DĖL PIRKIMO SĄLYGŲ PAAIŠKINIMO / PATIKSLINIMO

Pranešame, kad gauti klausimai 110/10 kV Kartenos TP 110 kV skirstyklos rekonstravimo darbų pirkime (toliau – Pirkimas), į kuriuos pateikiami atsakymai:

1 pav. 110/10 kV Kartenos TP principinė schema.

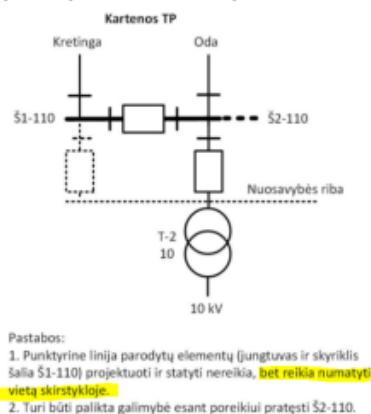
2.4 Ar paslaugos pirkėjas (LITGRID) atsakyme nori pasakyti, kad pakanka tik LITGRID AB suderinimo, ir galime perspektyvinius įrenginius projektuoti ir rodyti svetimame sklype?

26) KLAUSIMAS: PU 5.45p. Prašome patikslinti ar tikrai 3D įrenginių išdėstymo plane turi būti vaizduojami šiame projekte neprojektuojami (perspektyviniai) įrenginiai? Ar perspektyvinius įrenginius galima atvaizduoti tik 2D atviros skirstyklos įrenginių išdėstymo plane?

Taip, perspektyviniai įrenginiai nėra statomi, reikalinga tik jų vizualizacija projekte.

Jeigu projektuojas nemato galimybės sutalpinti perspektyvinių elementų esamame Litgrid AB sklype, tuomet **taip**, suderinus su Litgrid AB perspektyvinius įrenginius galima vaizduoti ne Litgrid AB priklausančioje teritorijoje. Projektuojant įrenginių išdėstymą būtina laikytis PU 5.3. punkto reikalavimų ir jame išdėstytų sąlygų, viena iš jų: „Turi būti išlaikomas įrenginių ir sumontavimo sprendinių vienodumas visuose skirstyklos prijunginiuose, išskyrus atvejus, kai LITGRID AB sutinka su kitokiu sprendiniu.“
